「4 突発湧水対応 (1)」(見解)

「4 突発湧水対応」

(3) 地質の状態を把握するのに、オールコアボーリングを全工区で実施する必要はないとする根拠

図 トンネル湧水の濁水処理の流れ(イメージ)

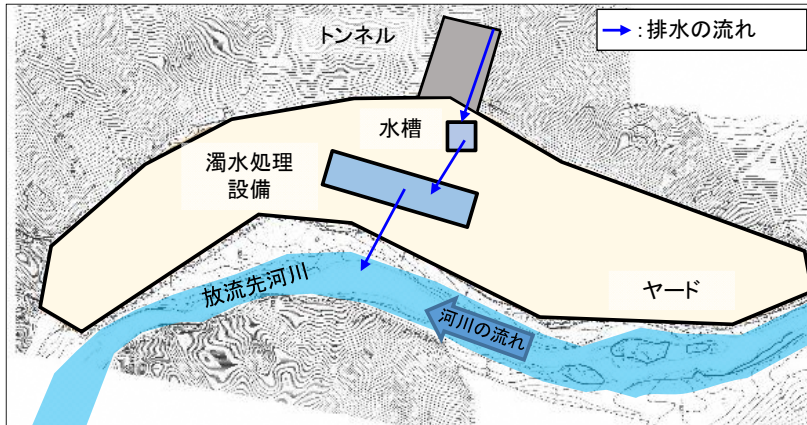
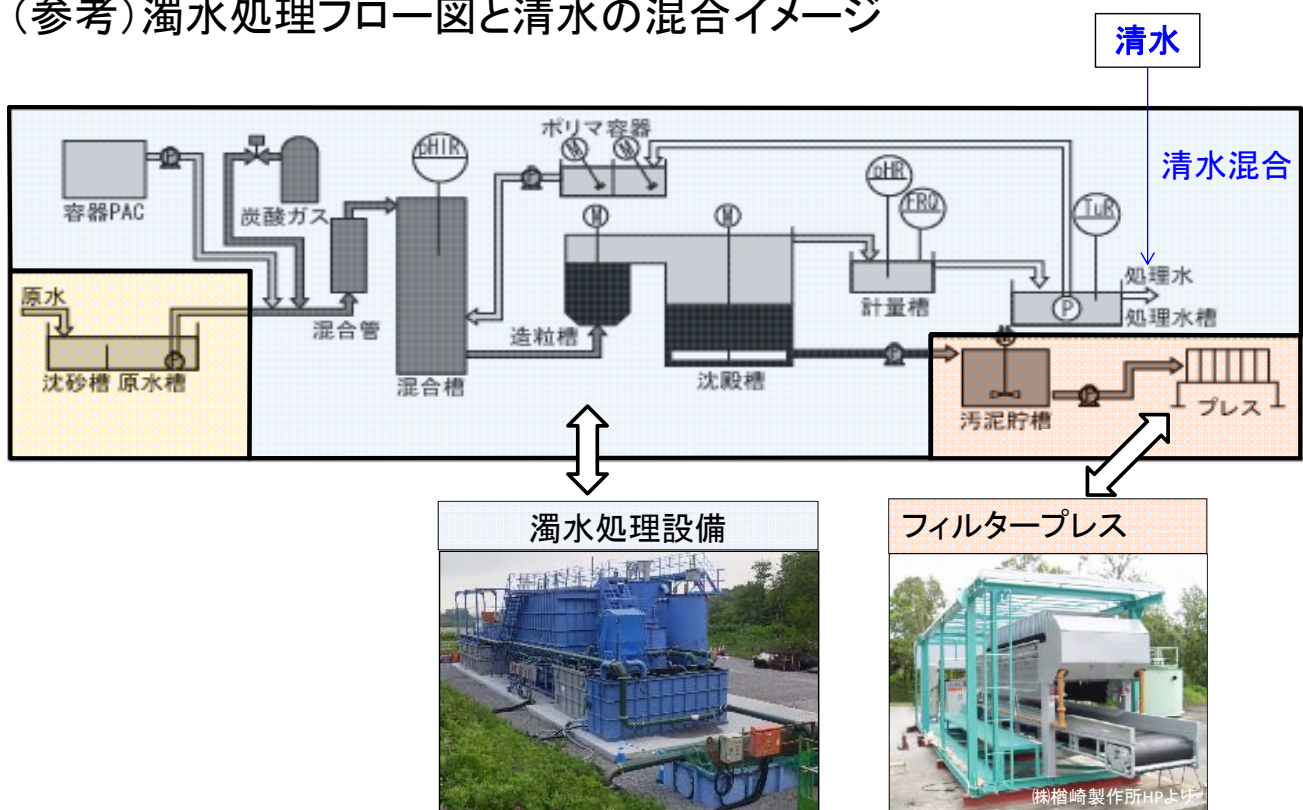
事項の内容
(7) トンネル工事で発生する濁水についての有効性・実現性を兼ね備えた具体的処理方法

- ・トンネル掘削工事から発生する濁水、アルカリ排水は、処理設備により処理をして河川へ放流します。

1. 千石非常口～導水路トンネル間の貫通直前
(千石非常口から大井川へ流す量が最大となる場面)

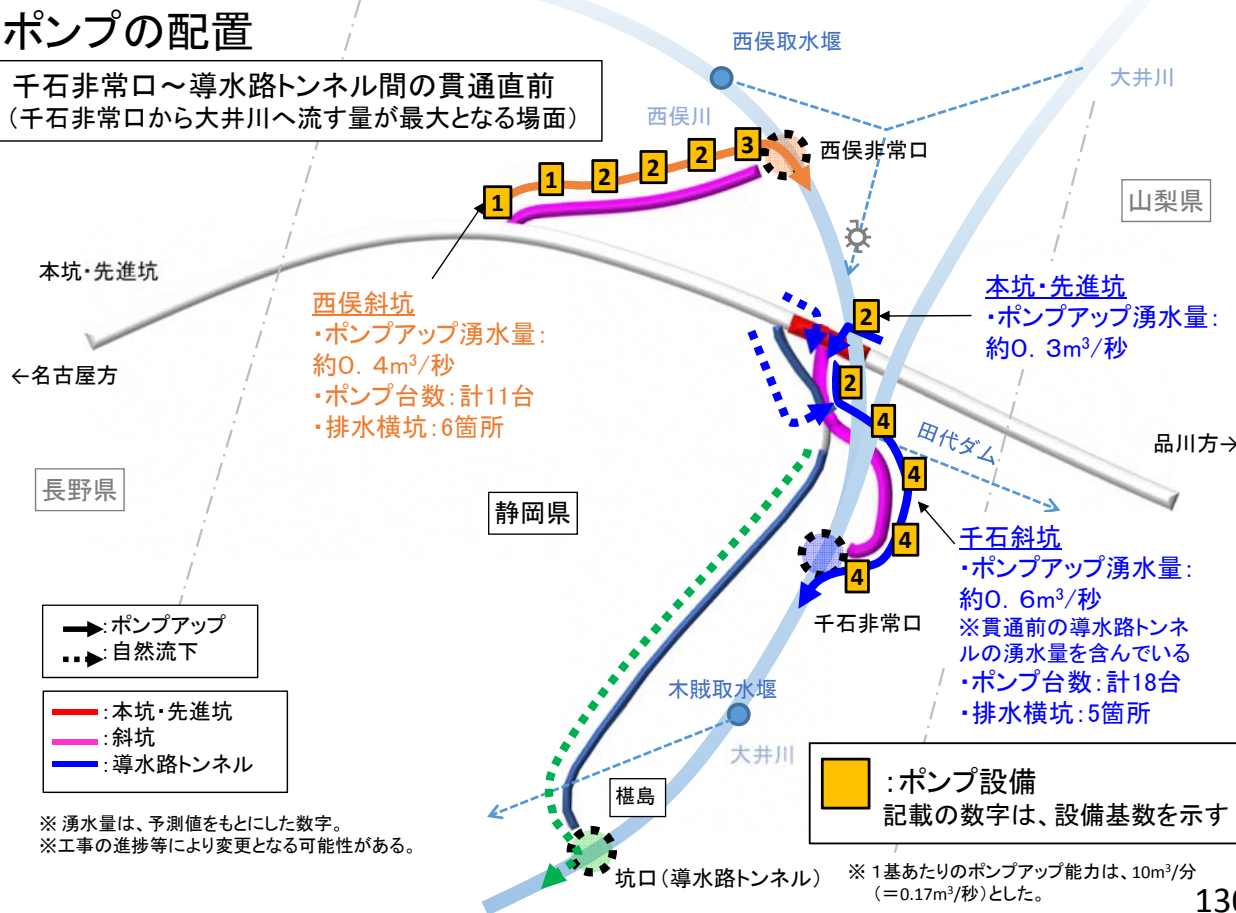
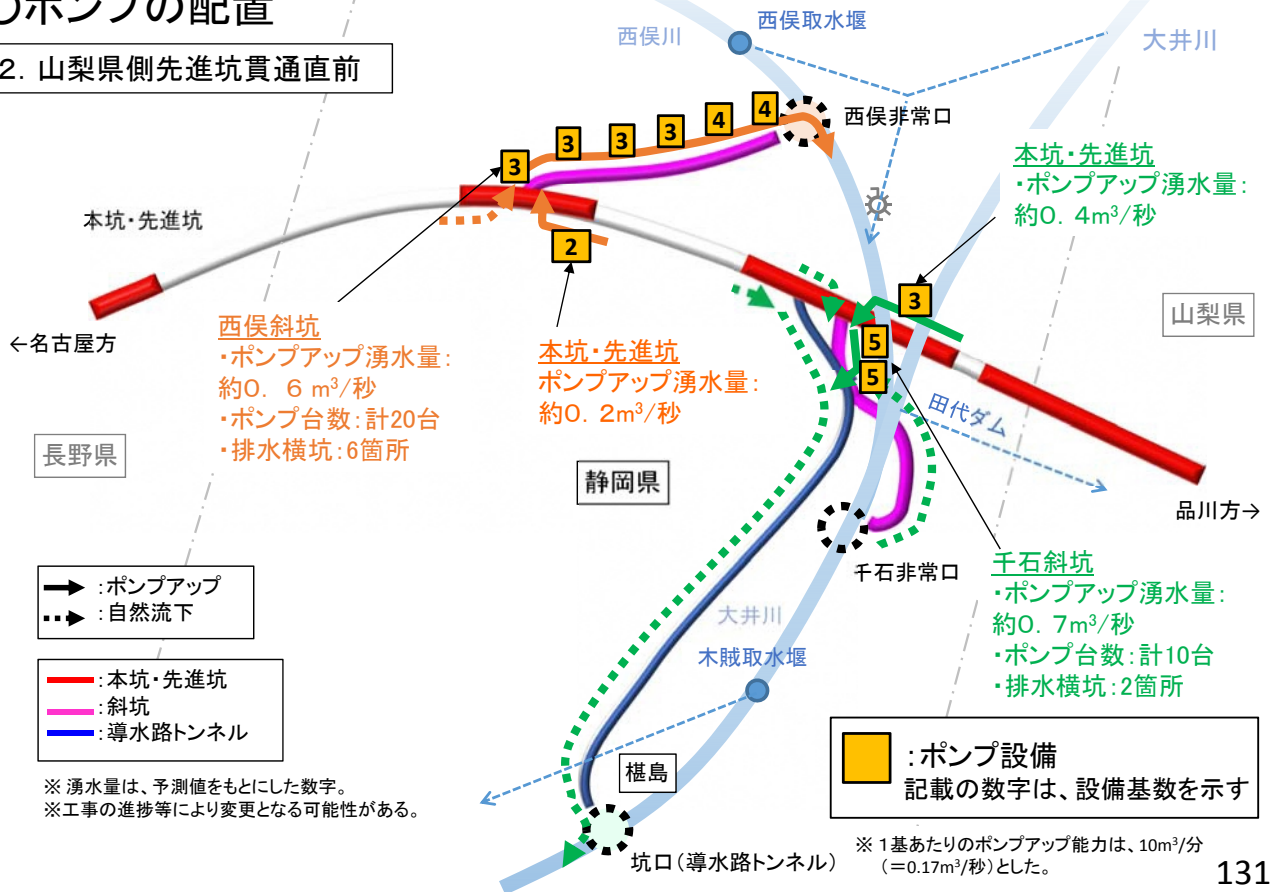
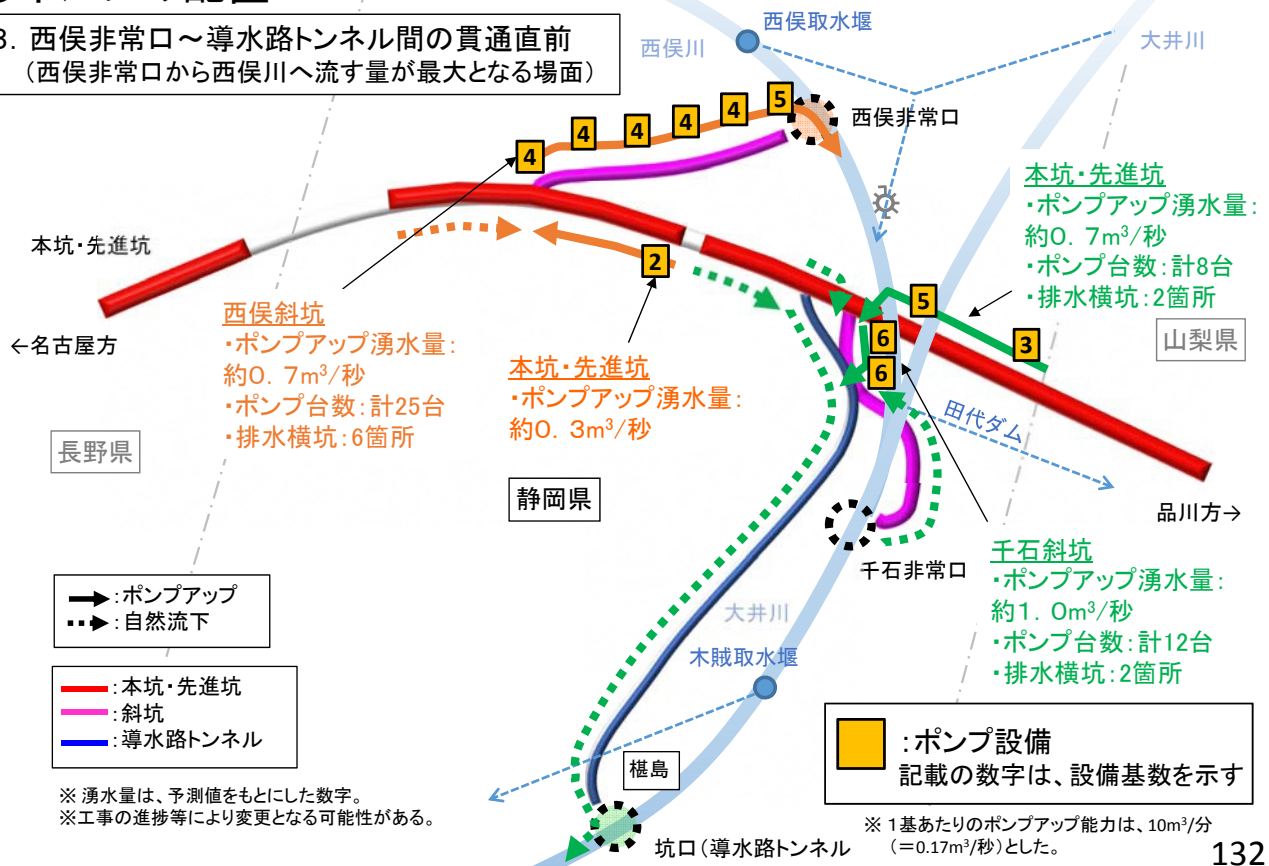
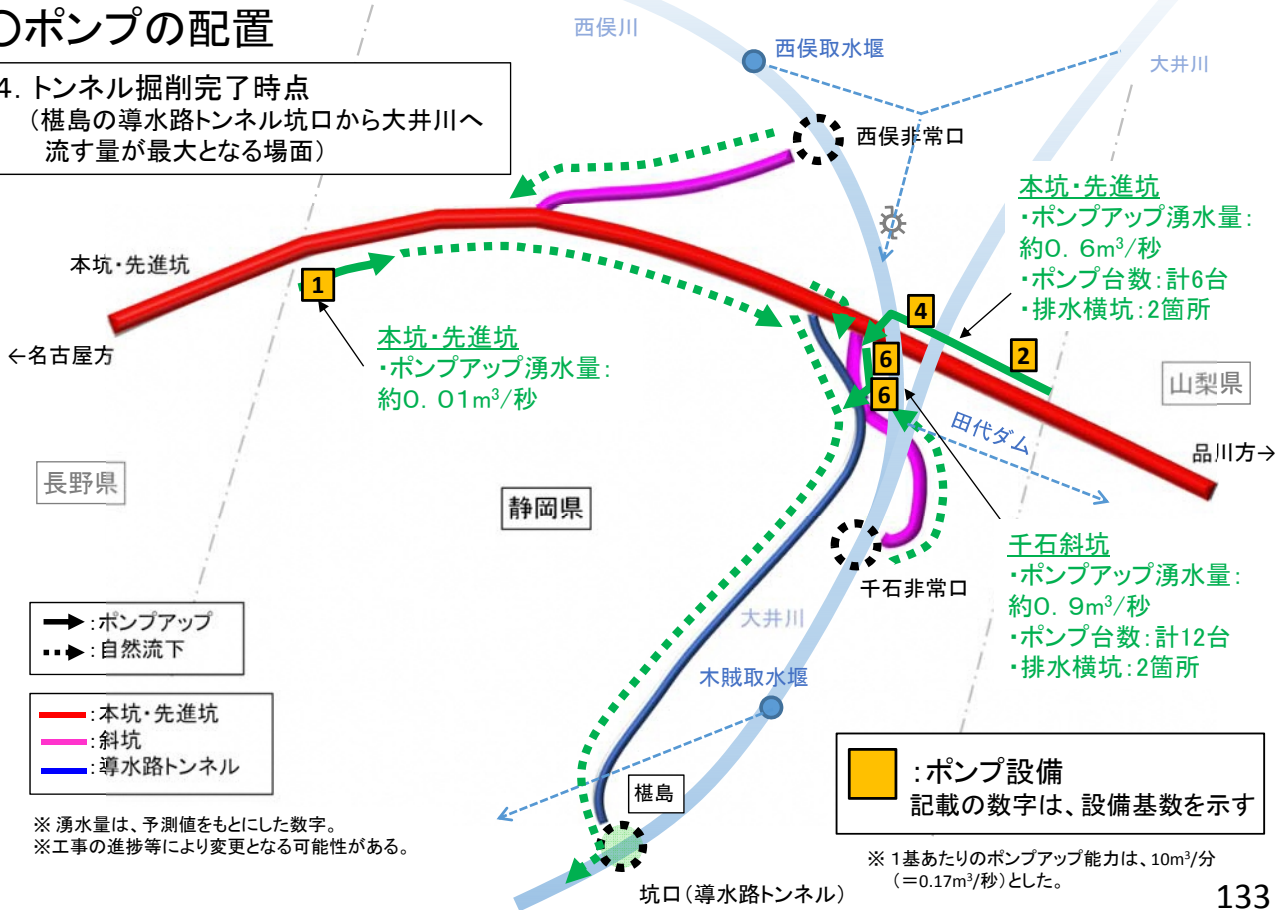
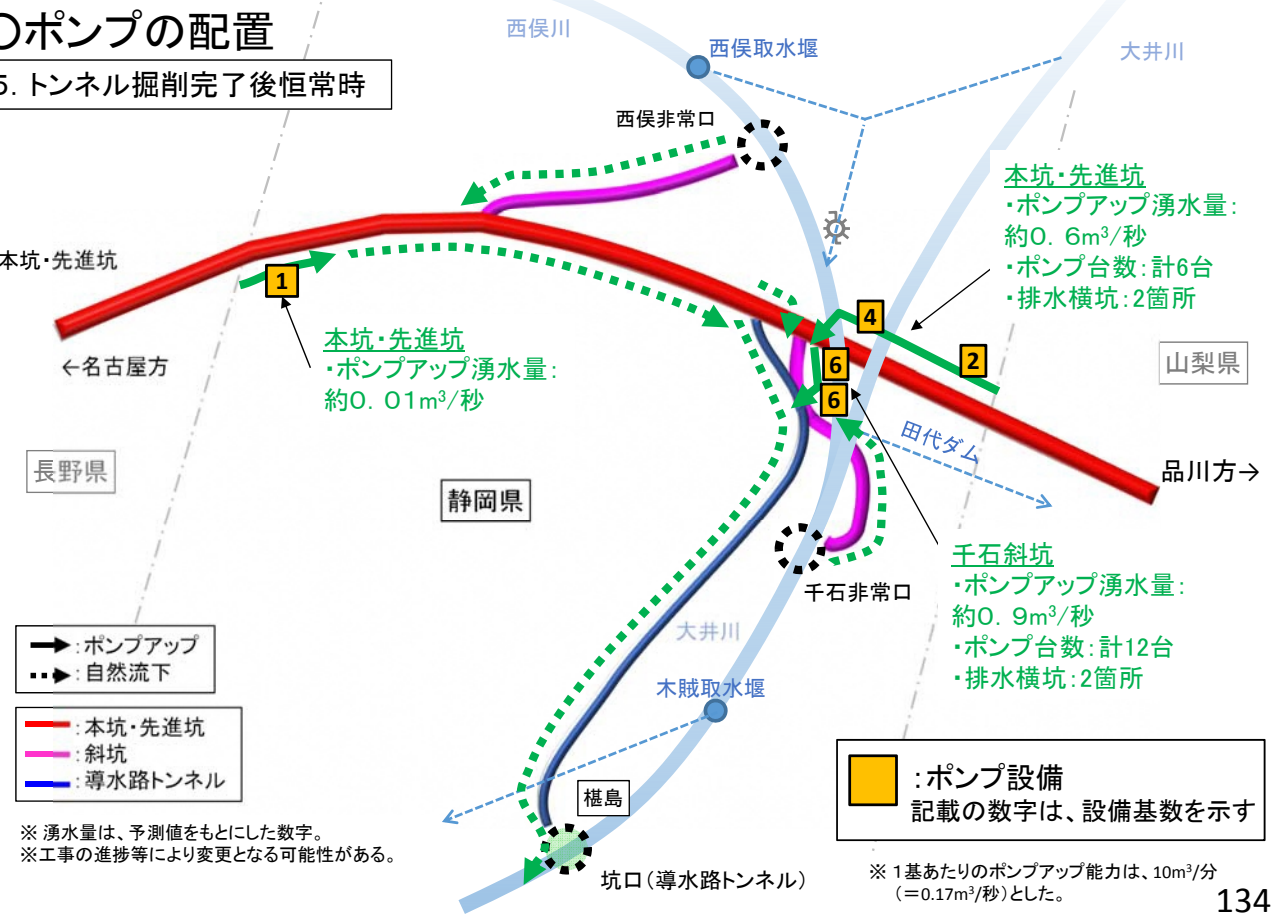
(8) トンネル湧水を処理するポンプアップ等施設の規模の適正さを判断するための、想定湧水量データ(想定外に湧水量が多い場合を含む)とそれに応じた処理施設の規模の妥当性を確認

- ・濁水処理設備は、突発湧水が発生した場合においても対応できるように、先進ボーリングで前方の湧水の状況を把握しながら事前に設備配置を行ってまいります。
- ・トンネル掘削時は、トンネル湧水を清水と濁水に分離処理を行うことで、濁水処理の量を低減させながら工事を進めていきます。
- ・トンネル全体(本坑、先進坑、非常口)湧水量の管理値 $3\text{m}^3/\text{秒}$ に相当する湧水量の処理をするために必要な設備は、湧水の全てが濁水とした場合に、濁水処理設備($300\text{m}^3/\text{時}$)が36基必要となります。
- ・処理設備は、トンネル坑内を利用して分散して配置することにより、仮に $3\text{m}^3/\text{秒}$ のトンネル湧水が発生した場合も必要な設備を設置することが可能です。
- ・トンネル工事完了後の当面の間は、濁水やコンクリート構造物からのアルカリ排水が湧出することが考えられますが、排水が定常的な状態になるまでの間は、処理設備を設置し、処理をして河川へ放流します。

図 燕沢付近の発生土置き場(平面図)

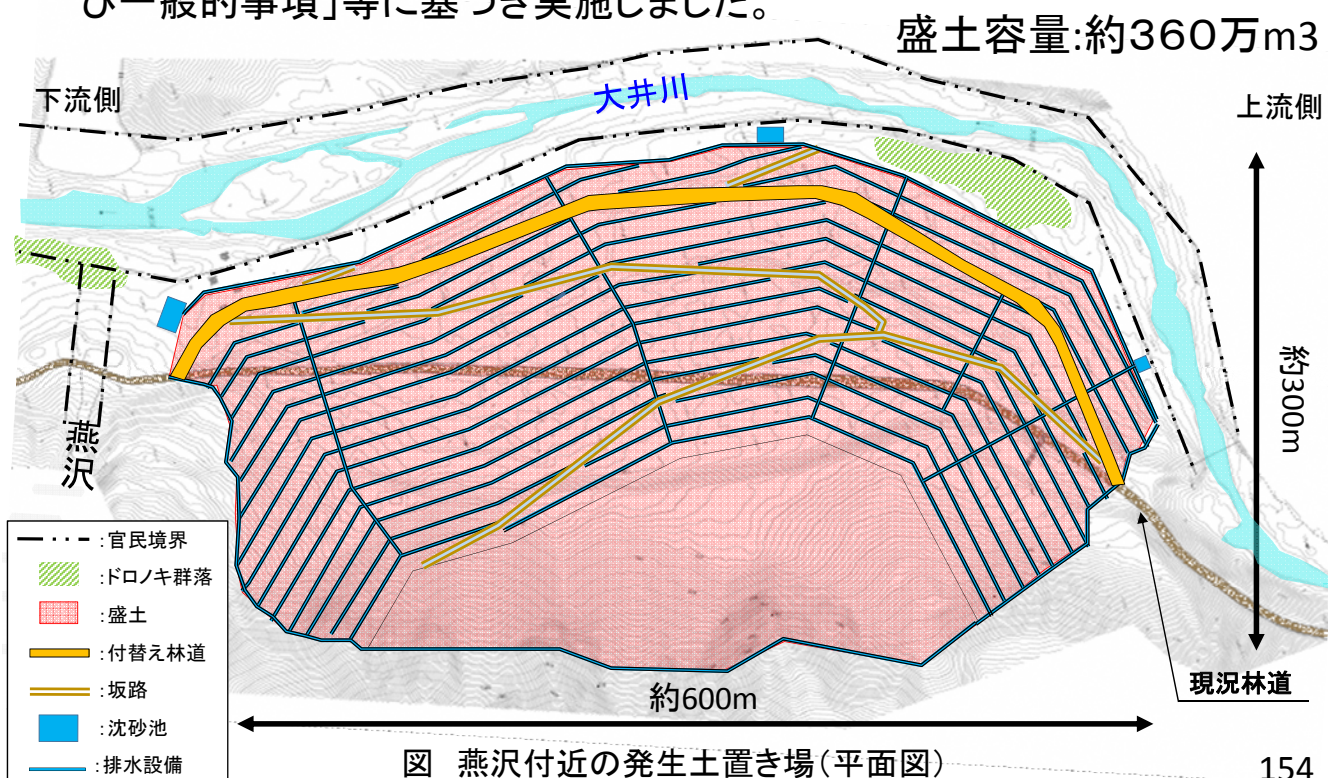
- (1) 発生土置き場の設計が正しいか判断するために必要な、発生土の体積を記載した発生土置き場の設計図や土砂崩壊のシミュレーション条件、この設計に至った過程の確認

- ・排水施設やのり面勾配等の設計は、「静岡県林地開発許可審査基準及び一般的事項」等に基づき実施しました。

○河道閉塞の決壊を想定した数値シミュレーション結果

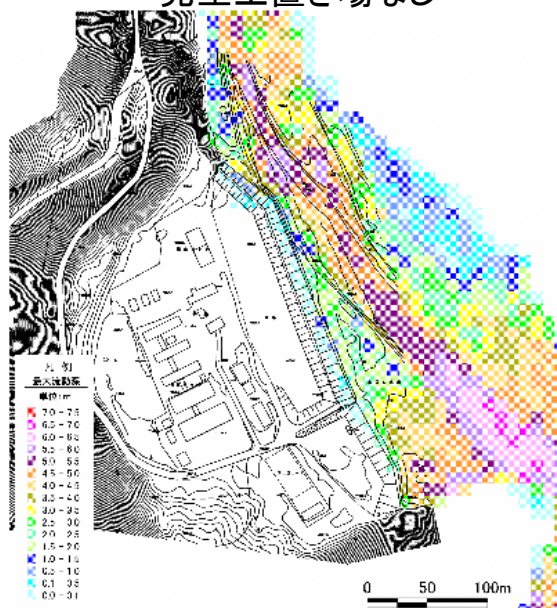
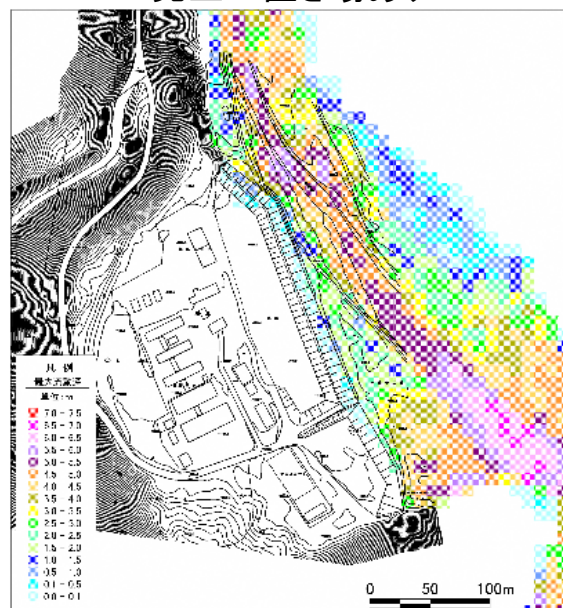
(2) 河道閉塞による発生土置き場への影響の確認

- ・発生土置き場の有無による榎島ロッヂ付近への影響に違いはありません。
- ・河道閉塞が発生し、決壊したと仮定した場合は、上千枚沢から土石流が発生した場合よりもピーク流量が小さいため、下流側への影響も小さい結果となります。

図 西俣非常口からのポンプアップ

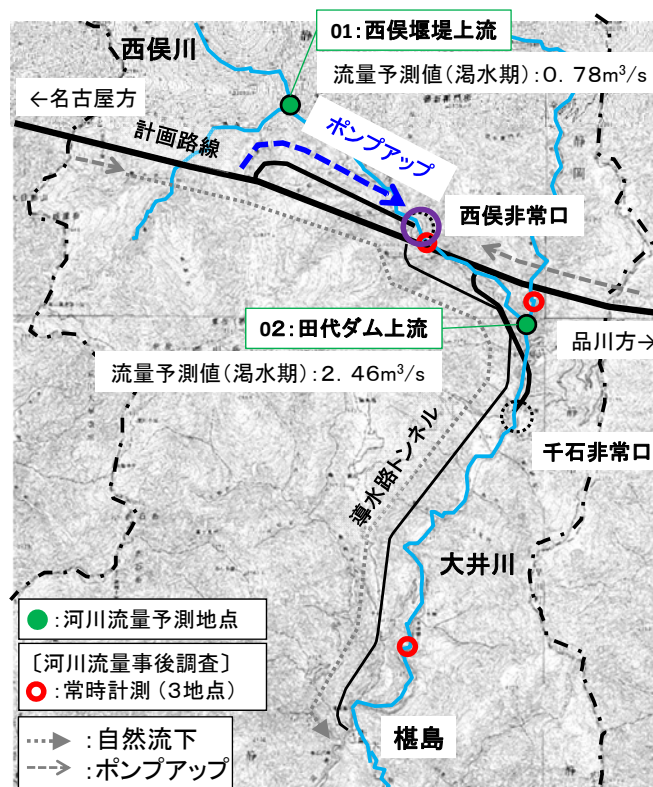
(3) 西俣非常口より上流部の生物を守るための具体的措置

- ・西俣付近の渇水期(12月～2月)の工事中の河川流量予測結果は、西俣非常口の上流、下流のいずれの地点も西俣堰堤の河川維持流量の $0.12\text{m}^3/\text{秒}$ を上回る結果となっています。
- ・トンネル掘削においては、吹付コンクリート、防水シート、覆工コンクリートを施工し、必要により薬液注入等を実施することで流量への影響を低減していきます。
- ・今後も西俣や木賊付近等で河川流量の常時計測を実施し、西俣非常口付近の河川において西俣取水堰の河川維持流量程度までの著しい流量の減少傾向が見られた場合などには、動植物の生息・生育環境の保全のために、西俣非常口からトンネル湧水を西俣川へ流すこととします。

○濁水処理設備の配置について

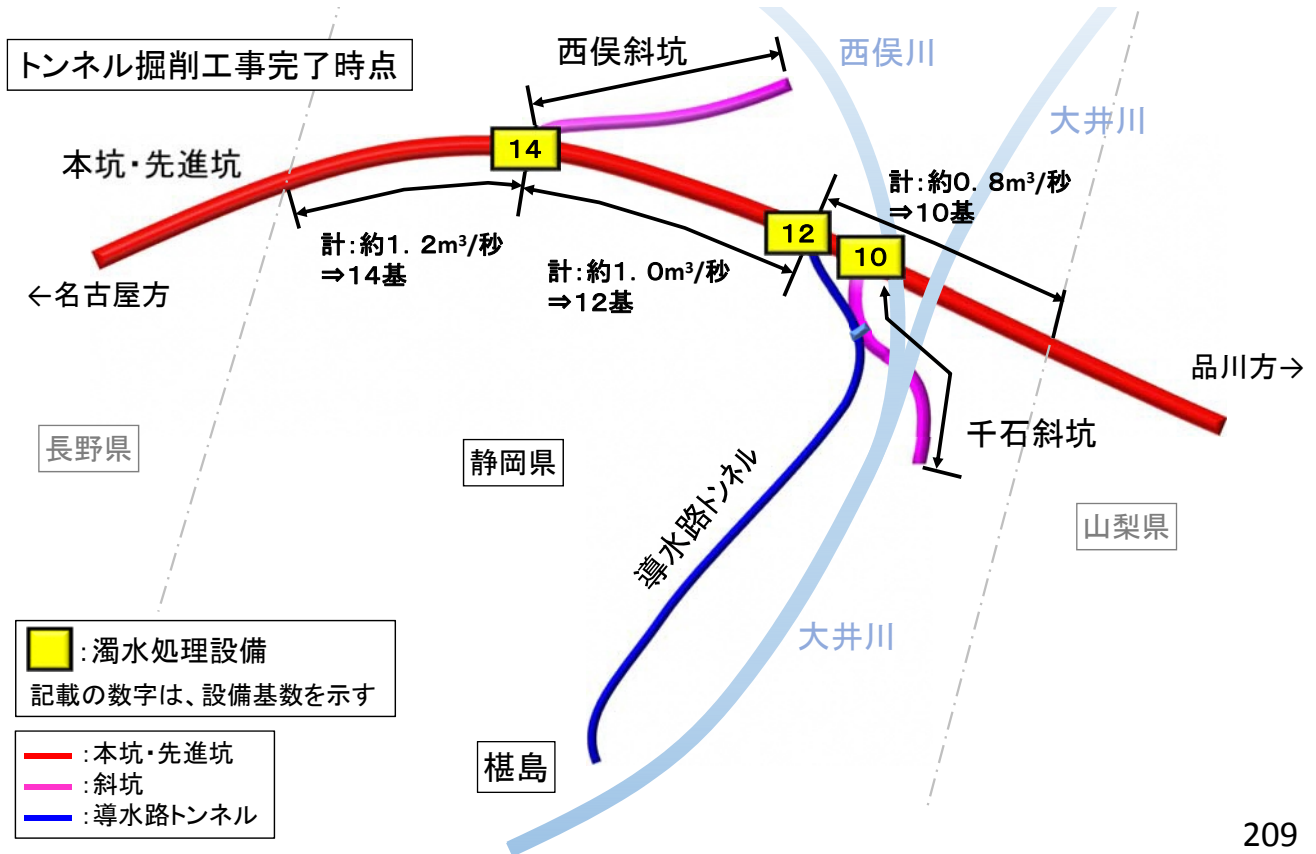
(2)いかなる状況においても有害物質や濁水が河川に流れ出すことのないよう、清水と濁水を分離する濁水処理設備の能力は、突発湧水時に対応できる配置計画とする必要があるので、施工計画と併せてその内容を具体化

- ・濁水処理設備は、突発湧水が発生した場合においても対応できるように、先進ボーリングで前方の湧水の状況を把握しながら事前に設備配置を行ってまいります。
- ・トンネル掘削時は、トンネル湧水を清水と濁水に分離処理を行うことで、濁水処理の量を低減させながら工事を進めていきます。
- ・トンネル全体(本坑、先進坑、非常口)湧水量の管理値 $3\text{m}^3/\text{秒}$ に相当する湧水量の処理をするために必要な設備は、湧水の全てが濁水とした場合に、濁水処理設備($300\text{m}^3/\text{時}$)が36基必要となります。
- ・処理設備は、トンネル坑内を利用して分散して配置することにより、仮に $3\text{m}^3/\text{秒}$ のトンネル湧水が発生した場合も必要な設備を設置することが可能です。
- ・トンネル工事完了後の当面の間は、濁水やコンクリート構造物からのアルカリ排水が湧出することが考えられますが、排水が定常的な状態になるまでの間は、処理設備を設置し、処理をして河川へ放流します。
